工程指示 / 要求簡箋(E.I.)

工程指示編號：EI / 5466 / 22

工程名稱：將軍澳日出康城 11

工程項目：幕牆 單元件修改方案

①

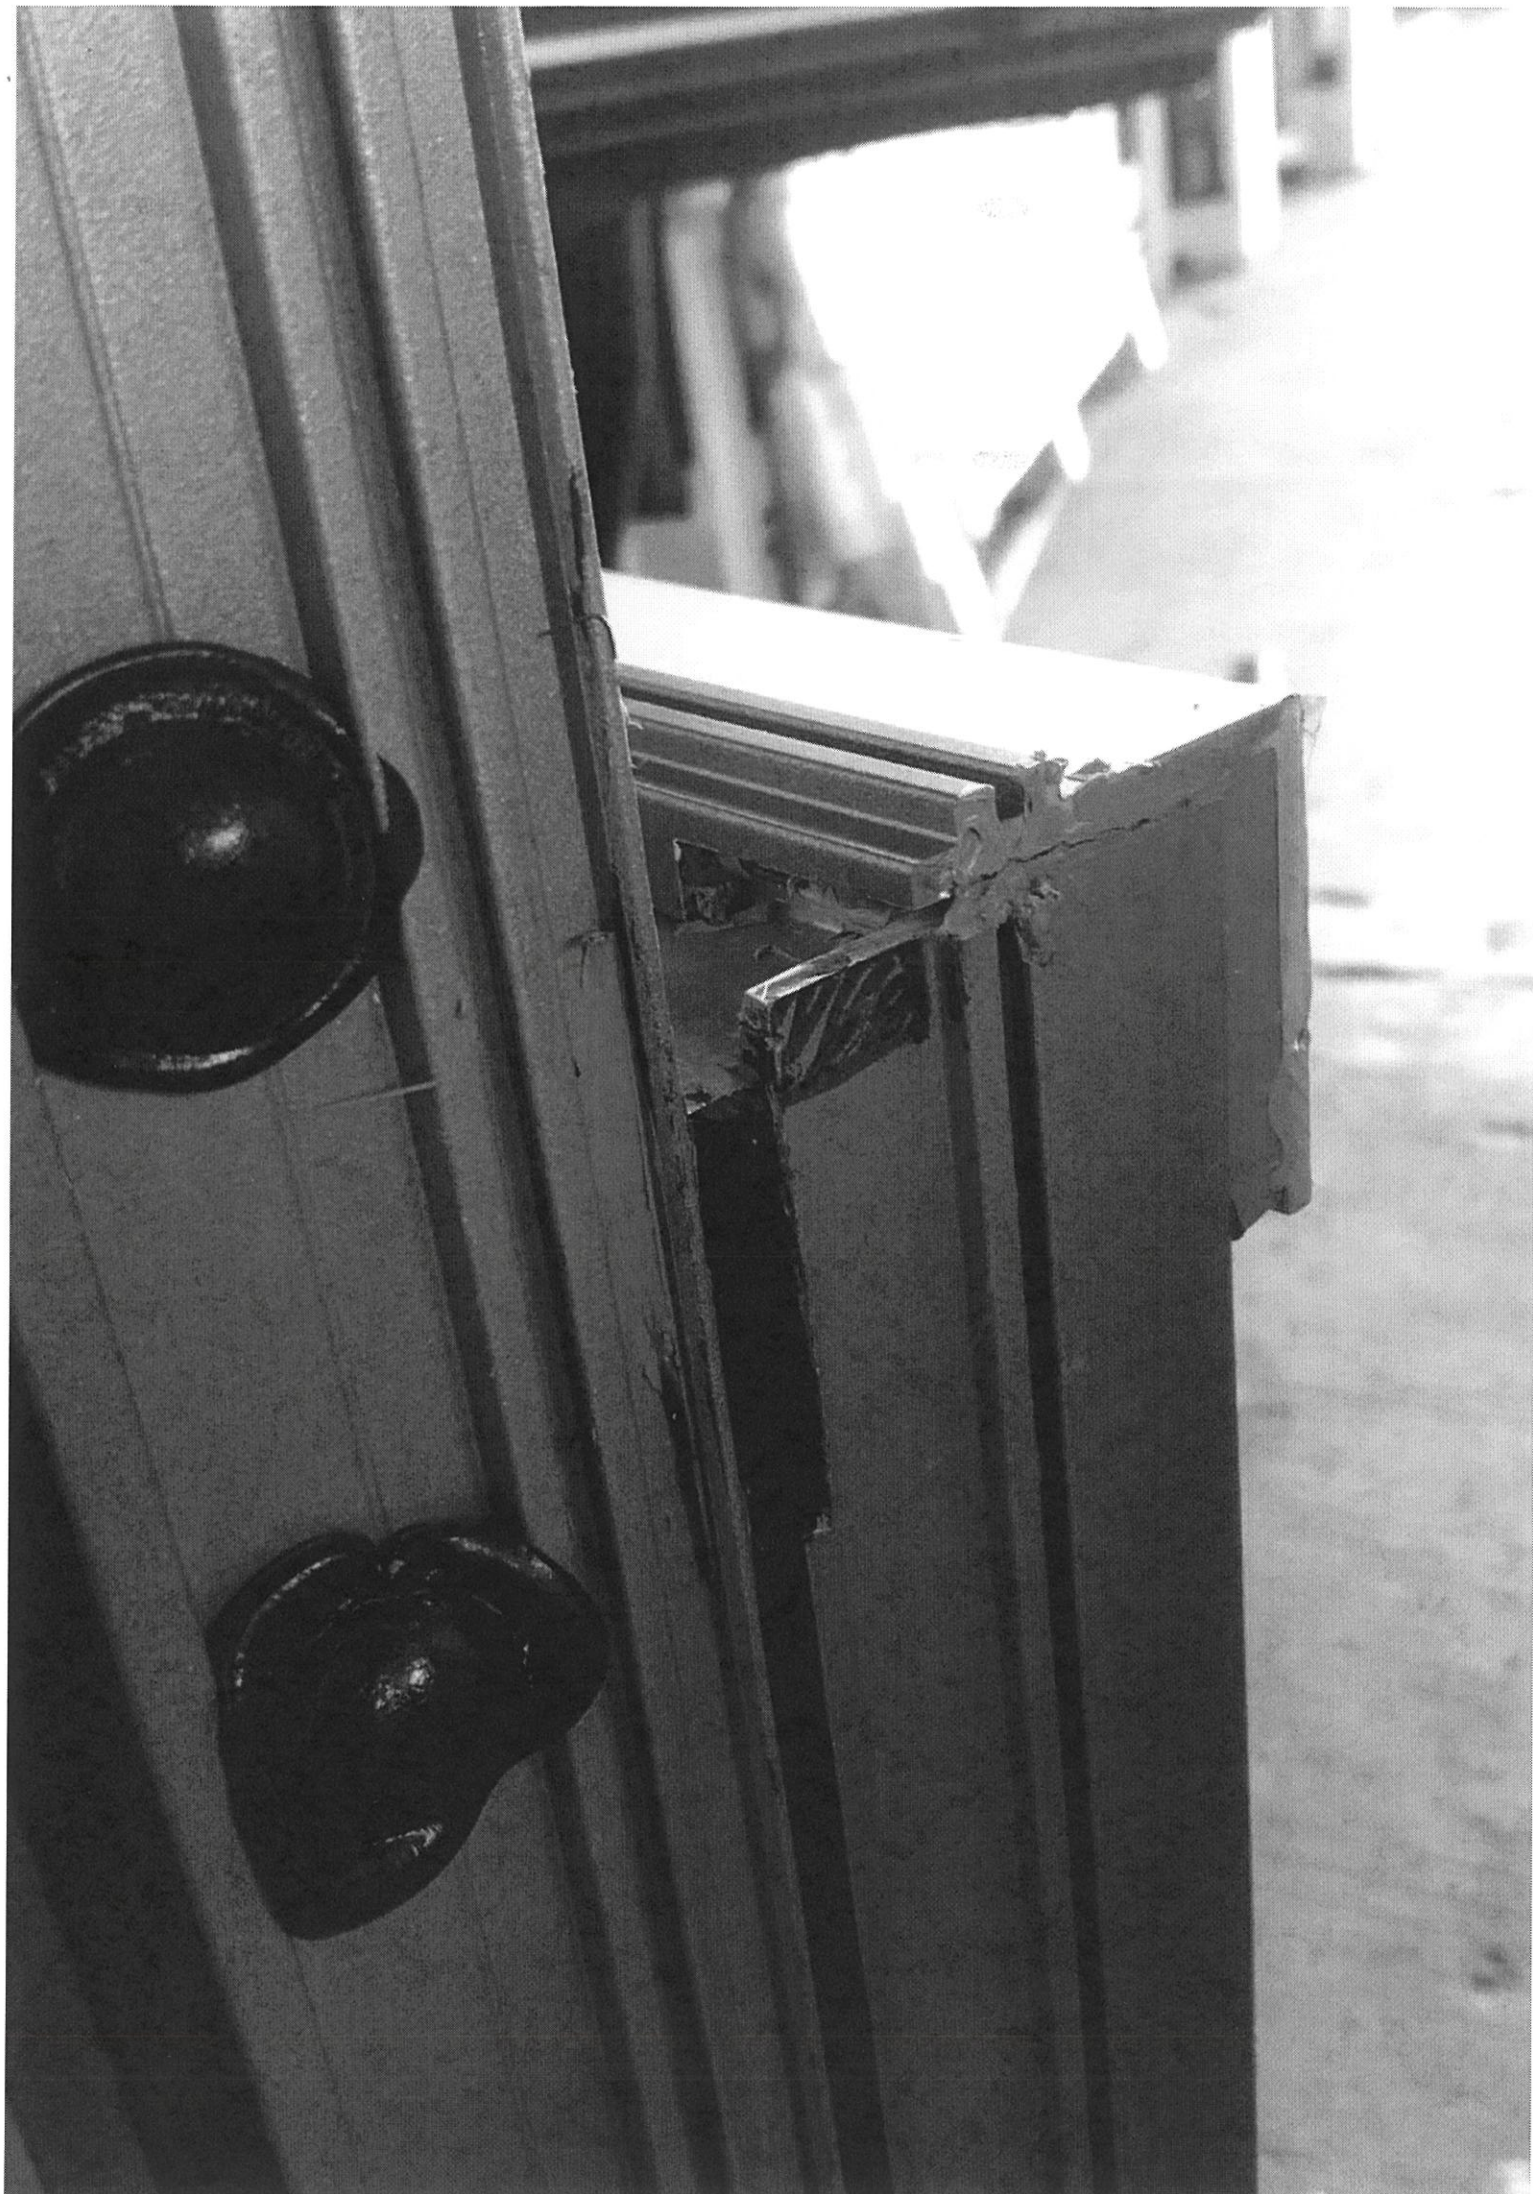
1.扣蓋避位取消(橫向)2.加開避位(企向)3.加開氣孔

- ① 扣蓋 避位 取消 (横向)
- ② 加開 避位 (企向)
- ③ 加開 氣孔

避位取消

②

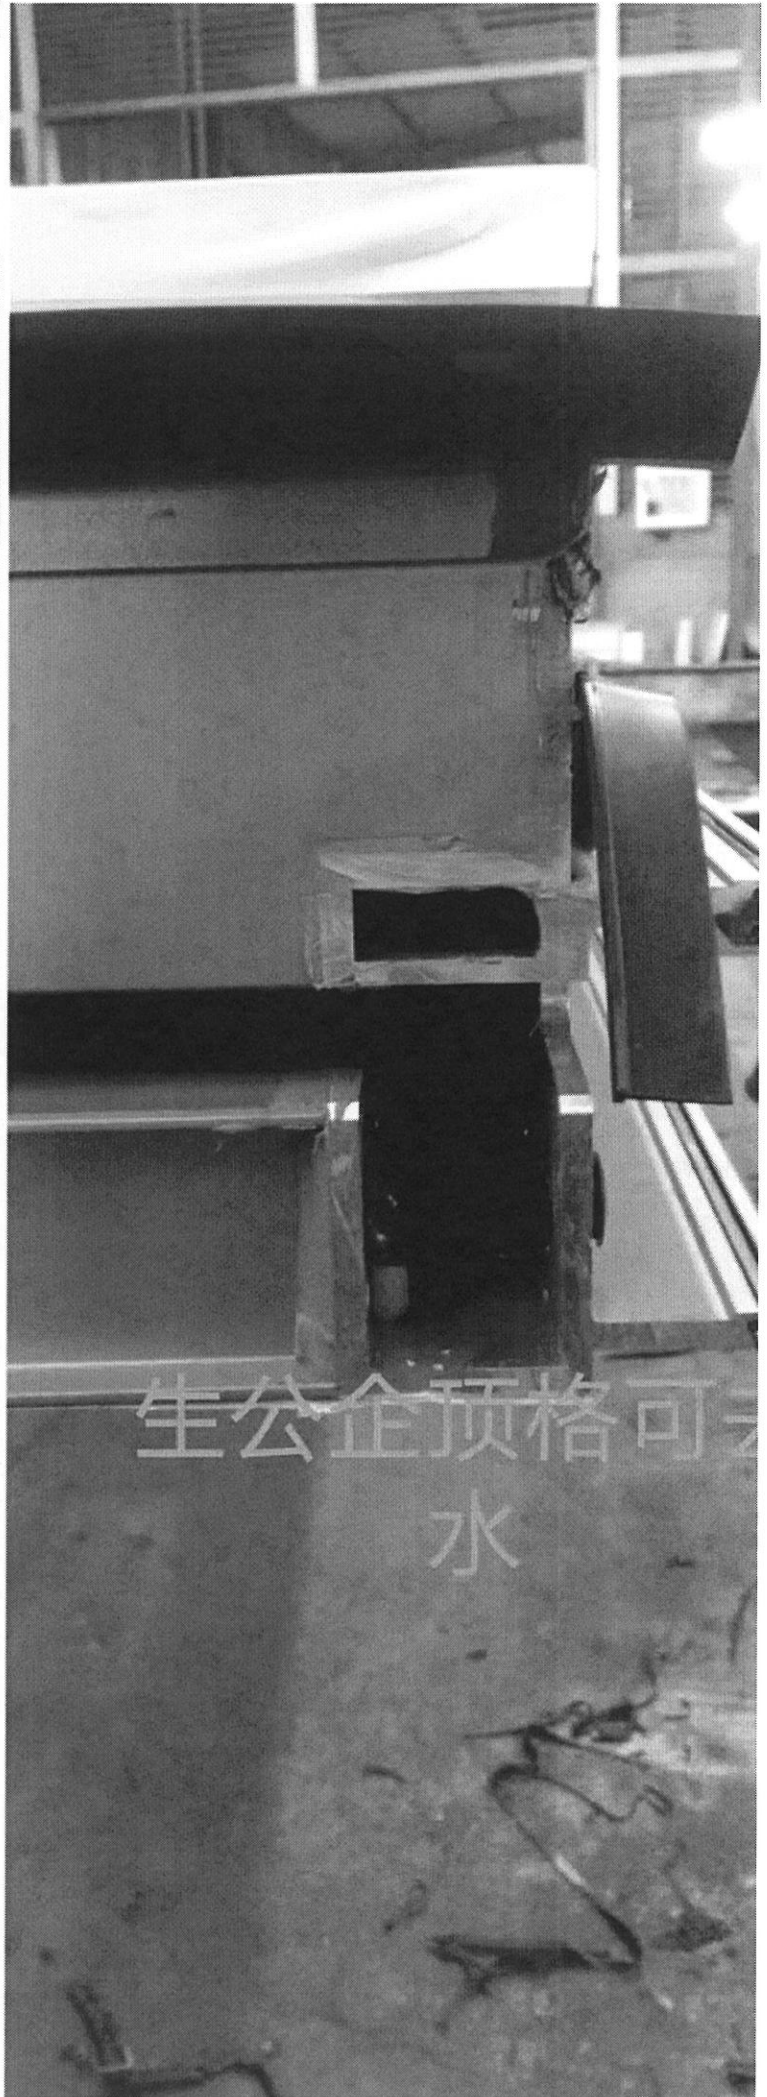
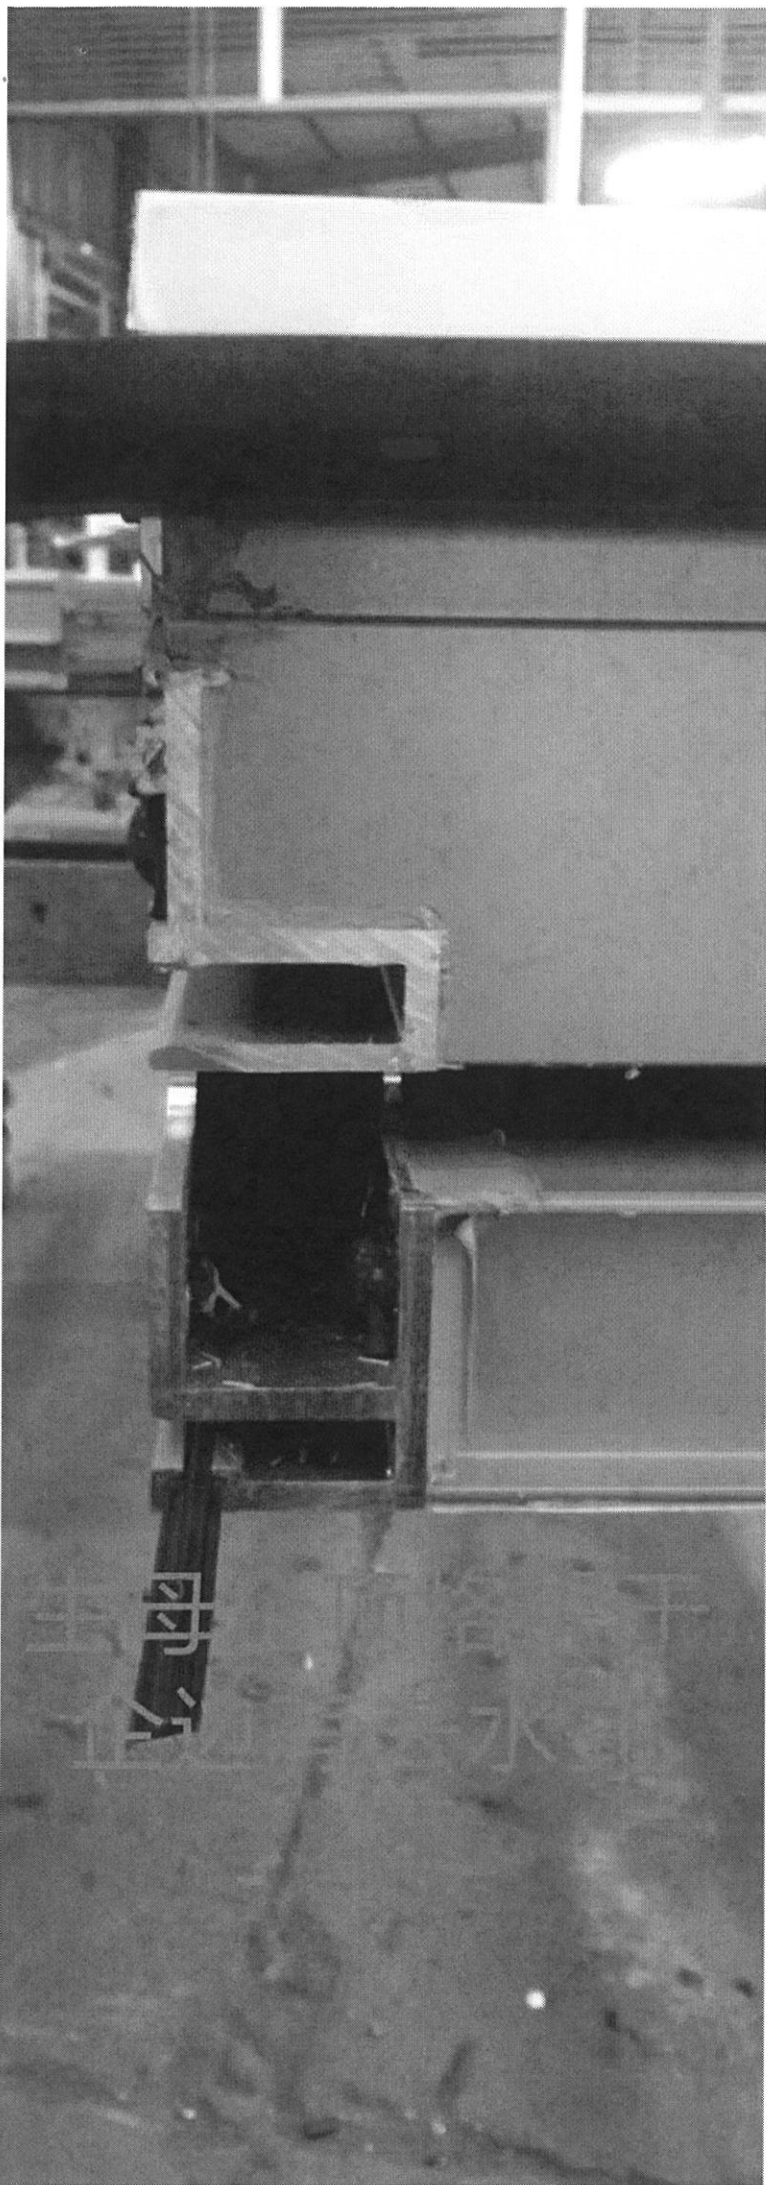
刚刚分析了一下节点图，原先的背板排水孔和气孔的位置在紧贴背板面（孔中至企料背后 125mm），中横料位置水槽位置至企料背后 140mm。原先气孔和水孔紧贴背板，是为了当单元板平放时玻璃与背板进水水能及时排掉，但是在打背板胶时稍有不慎就容易堵住这两个孔，导致无法通气排水。如果将企向气孔和水孔移到横料水槽处（140mm 位置），那孔只能开到垫高料的筋的位置，也并不畅通；并且水孔离背板那么远，单元平放时水无法及时排掉，中横梁水槽两边没有斜度，即使单元立起来，水也很难通过水槽排掉。

加開避位

←
加圧孔
③
